Ass. SOS Territorio Elice
Strada Marchegiani 12
65010 Elice (PE)
C. F. 91121080682

OGGETTO: Osservazioni alla localizzazione di una piattaforma per il trattamento e il recupero di sedimenti di dragaggio fluviali e marino-costieri in località Piano di Sacco di Città Sant'Angelo (PE), ditta NICOLAJ s.r.l.
Aggiornato alle ultime documentazioni presentate dalla ditta Nicolaj s.r.l.

**"CARATTERIZZAZIONE IDROGEOLOGICA DELLA LOCALITA'
PIANO DI SACCO NEL TRATTO COMPRESO TRA CONTRADA
CESA E MASSERIA COPPA".**

SEZIONI GEOLOGICHE
 scala orizzontale 1:5.000
 scala verticale 1:1.000

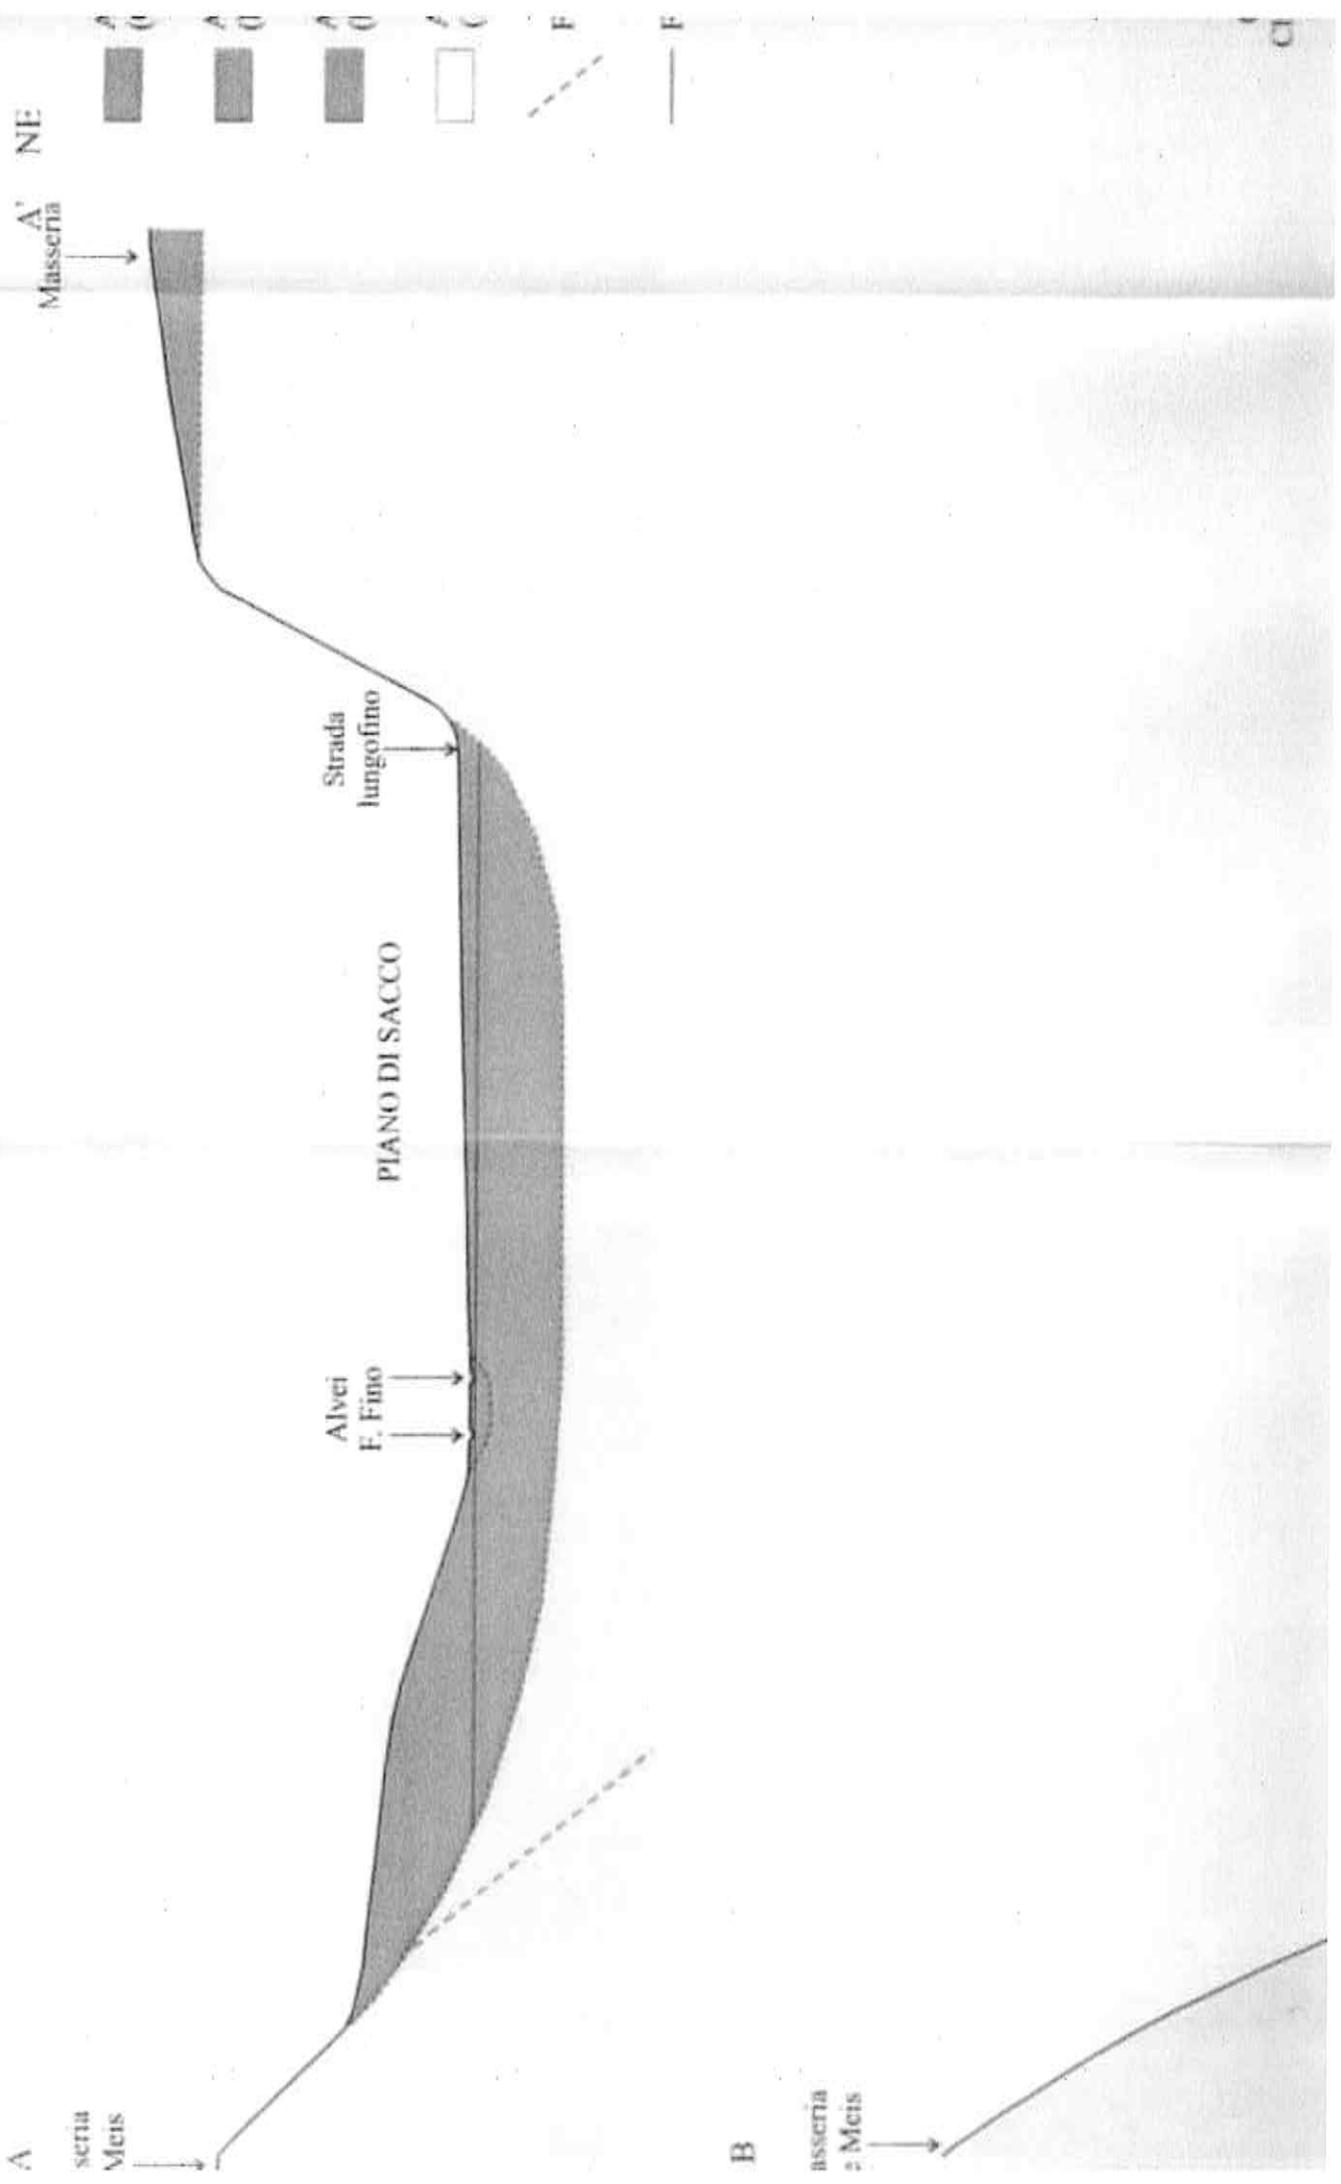
Il Piano di Sacco, come è possibile osservare dalle Sez. Geologiche A-A', B-B' allegate, è impostato all'interno di una valle alluvionale asimmetrica e a fondo piatto in cui si evidenzia una copertura di materiale di origine fluviale che sovrasta una formazione profonda di origine marina.

- Il materasso alluvionale è interessato dalla presenza di una *falda di subalveo* a piezometro con il fiume Fino (vedi sez. Geol. A-A', B-B') sostenuta dai sedimenti Plio-Pleistocenici di origine Marina a composizione prevalentemente argillosa.
